Cap de bară

AUDI A4, A6, A 8 (nr. ref. 4B0 419 811 E)

PROBLEMĂ

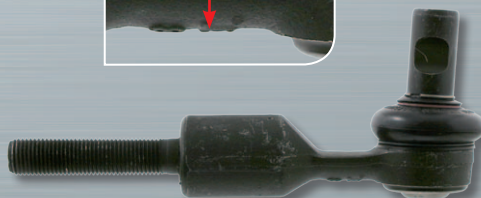
Articulațiile capetelor de bară produc zgomote în timpul funcționării.

Defectare prematură datorată articulațiilor suprasolicitate în cazul utilizării versiunii vechi (nr. ref. 4B0 419 811 E). Aceasta versiune a fost înlocuită la Audi, VW și Skoda și nu mai este utilizată.

SWAG recomandă utilizarea capului de bară nr. SWAG 32 71 0013 (nr. ref. 8E0 419 811 B)

- diametru mai mare al sferei pentru mărirea sarcinii de încărcare a corpurilor mai masive
- înlocuirea inelului de reținere cu o șaibă pentru protecția manșonului

Important: Cautiucarea necesară din corp a fost menținută la noua versiune, pentru a asigura în continuare un comportament plăcut în timpul rulării și pentru a nu transfera vibrații de frecvență înaltă la alte componente.
